Costruzione ed esercizio di un impianto di produzione di energia elettrica da fonte eolica denominato "Serra Avena" da realizzarsi nei Comuni di FERRANDINA e SALANDRA (MT) e delle opere ed infrastrutture connesse da realizzarsi nei Comuni di FERRANDINA, SALANDRA, SAN MAURO FORTE e di GARAGUSO (MT),

### Relazione di ottemperanza richieste di integrazione Ministero della Cultura

**F0304KR01A**

La presente relazione di ottemperanza viene prodotta a seguito delle richieste di integrazione inviate dal Ministero della Cultura in data 06.10.2022 prot. 0004207-P nell'ambito del progetto di Costruzione ed esercizio di un impianto di produzione di energia elettrica da fonte eolica denominato "Serra Avena" da realizzarsi nei Comuni di FERRANDINA e SALANDRA (MT) e delle opere ed infrastrutture connesse da realizzarsi nei Comuni di FERRANDINA, SALANDRA, SAN MAURO FORTE e di GARAGUSO (MT), avente potenza nominale pari a 32.9 MW.

Figura 1 - Risultato dell'analisi di viewshed degli impianti eolici esistenti, autorizzati o con parere VIA favorevole

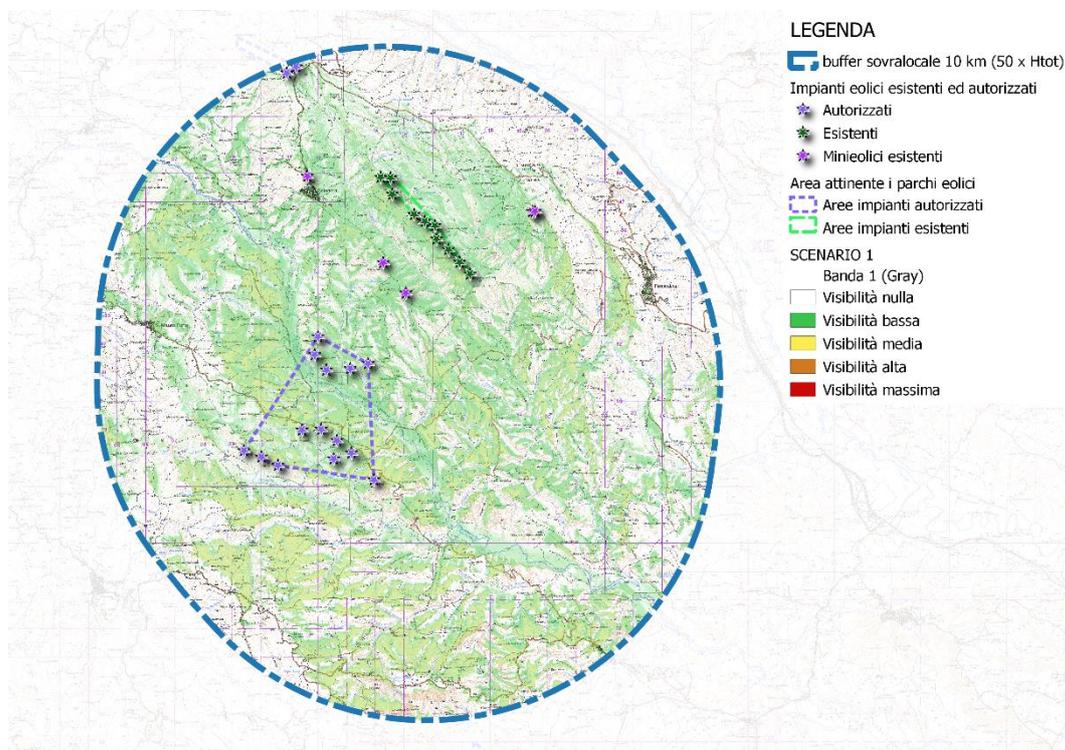
## 3 Mappe d'intervisibilità e dell'Impatto paesaggistico – 1b)

In questo scenario lo stato di fatto vede la presenza di 31 aerogeneratori, compresi eventuali torri di impianti c.d. "minieolici", per i quali si abbia presenza, autorizzazione o parere di VIA positivo.

Punti visibili	Descrizione	Indice VI	Presenza nel buffer
0%	Indice di visibilità nullo	0	32,61%
0-25%	Indice di visibilità basso	1	49,62%
25-50%	Indice di visibilità medio	2	17,77%
50-75%	Indice di visibilità alto	3	0,00%
75-100%	Indice di visibilità molto alto	4	0,00%
<b>Media Ponderata stato di fatto</b>			<b>0,0852</b>
